表 B. 0. 20 监理通知回复单

工程名称：南京国际博览中心4#-9#展馆及会议中心16.4544MW分布式光伏项目

编号：TJAL-QT-表B.0.20-002

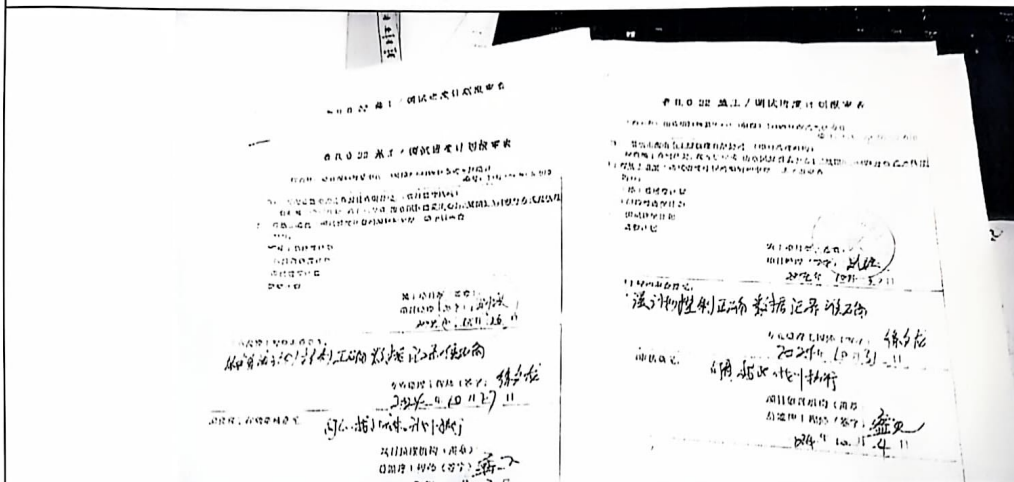
问题2: 进场设备及进场材料报验不及时。

整改措施：进场材料及设备已报验，后续及时报验。
